建物・構築物の免震構造に関する審査ガイド

建物・構築物の免震構造に関する検討チーム 第2回会合

機器・設備に係る論点に対する意見

東京電機大学 理工学部 古屋 治

③履歴系ダンパーの設計時の安全余裕の考え方

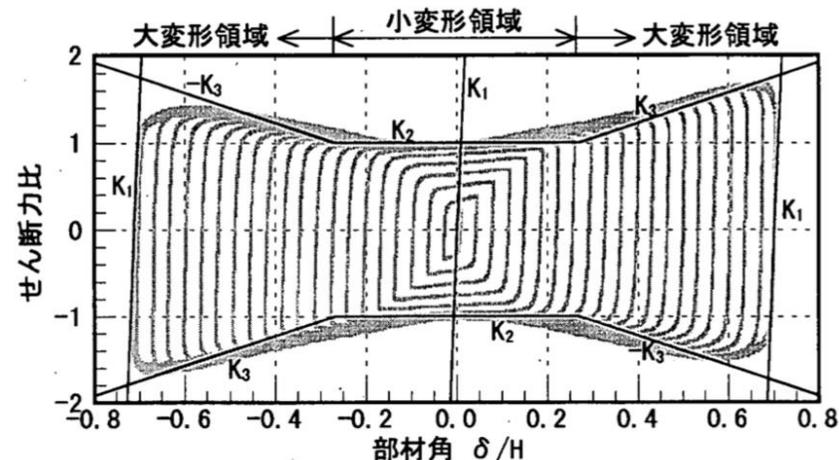
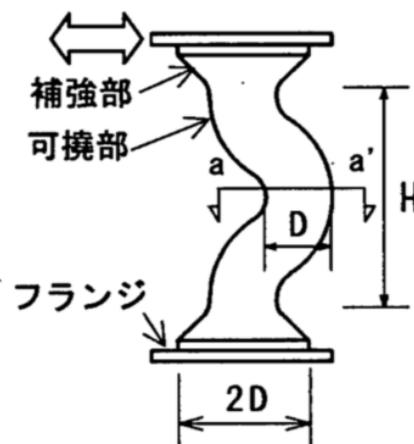
- 弾塑性ダンパーの許容限界変形については、免震装置のばらつき（最大剛性，最小剛性）を考慮した上で、基準地震動 S_s による最大応答値に対して上回ることを確認する。
- 弾塑性ダンパーの繰り返し耐力については、鋼材の一般的な疲労照査と同様にMiner則に基づく累積疲労損傷度を適用し破断に至るまでの繰り返し変形性能を確認する。形状によっては水平2方向での変形性能も考慮する。
- 弾塑性ダンパーの多くは、終局状態に向けて純せん断成分から軸力成分が作用し始めるため、骨格曲線にはハードニングが生じる（例えば参考文献③-1）。このため、JEAG4614-2013での免震装置のハードニング特性を考慮した安全余裕の考え方に準拠し、ハードニング開始点に対して1.5以上の安全余裕を確保する（ハードニングの免震実効周期への寄与を避ける）

- 繰り返し変形性能の安全性を評価するうえで最新の専門知見をもとに過剰な指標にならないよう留意する。
- 免震層での減衰要素の多様性を持たせることで安全余裕の確保に留意する。
- 弾塑性ダンパー接合要素等含め免震層の長期使用上での経年対策も十分に留意する。
